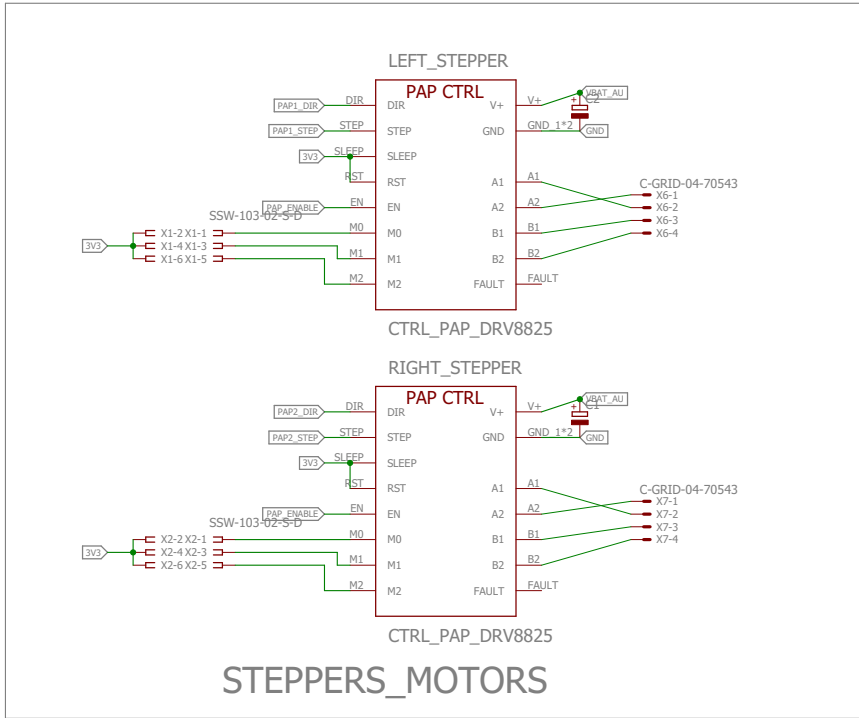
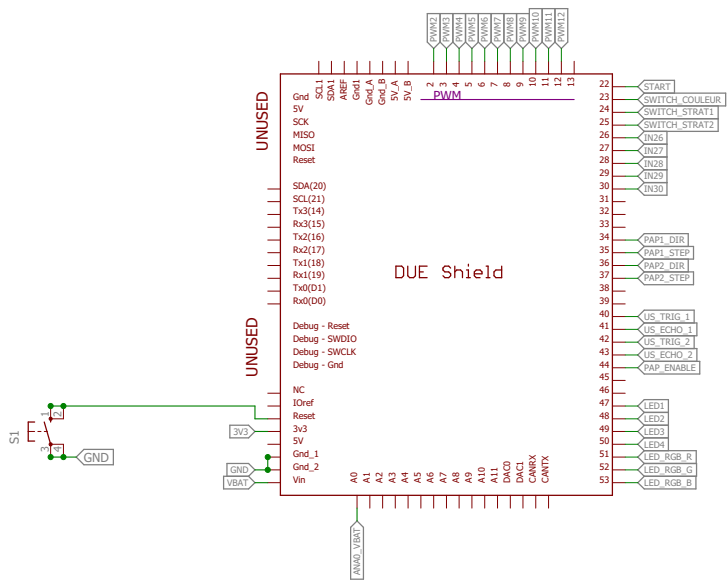
- Conneries réparés sur la carte :
- EN25 non routé sur la carte
  - Buzzer + + et - inversés
  - LED : la PIN4 doit être au 3V3 et pas à la masse
  - PULLUP ajoutée au PAP\_ENABLE

VERIFIER TENSION ALIM OMRON
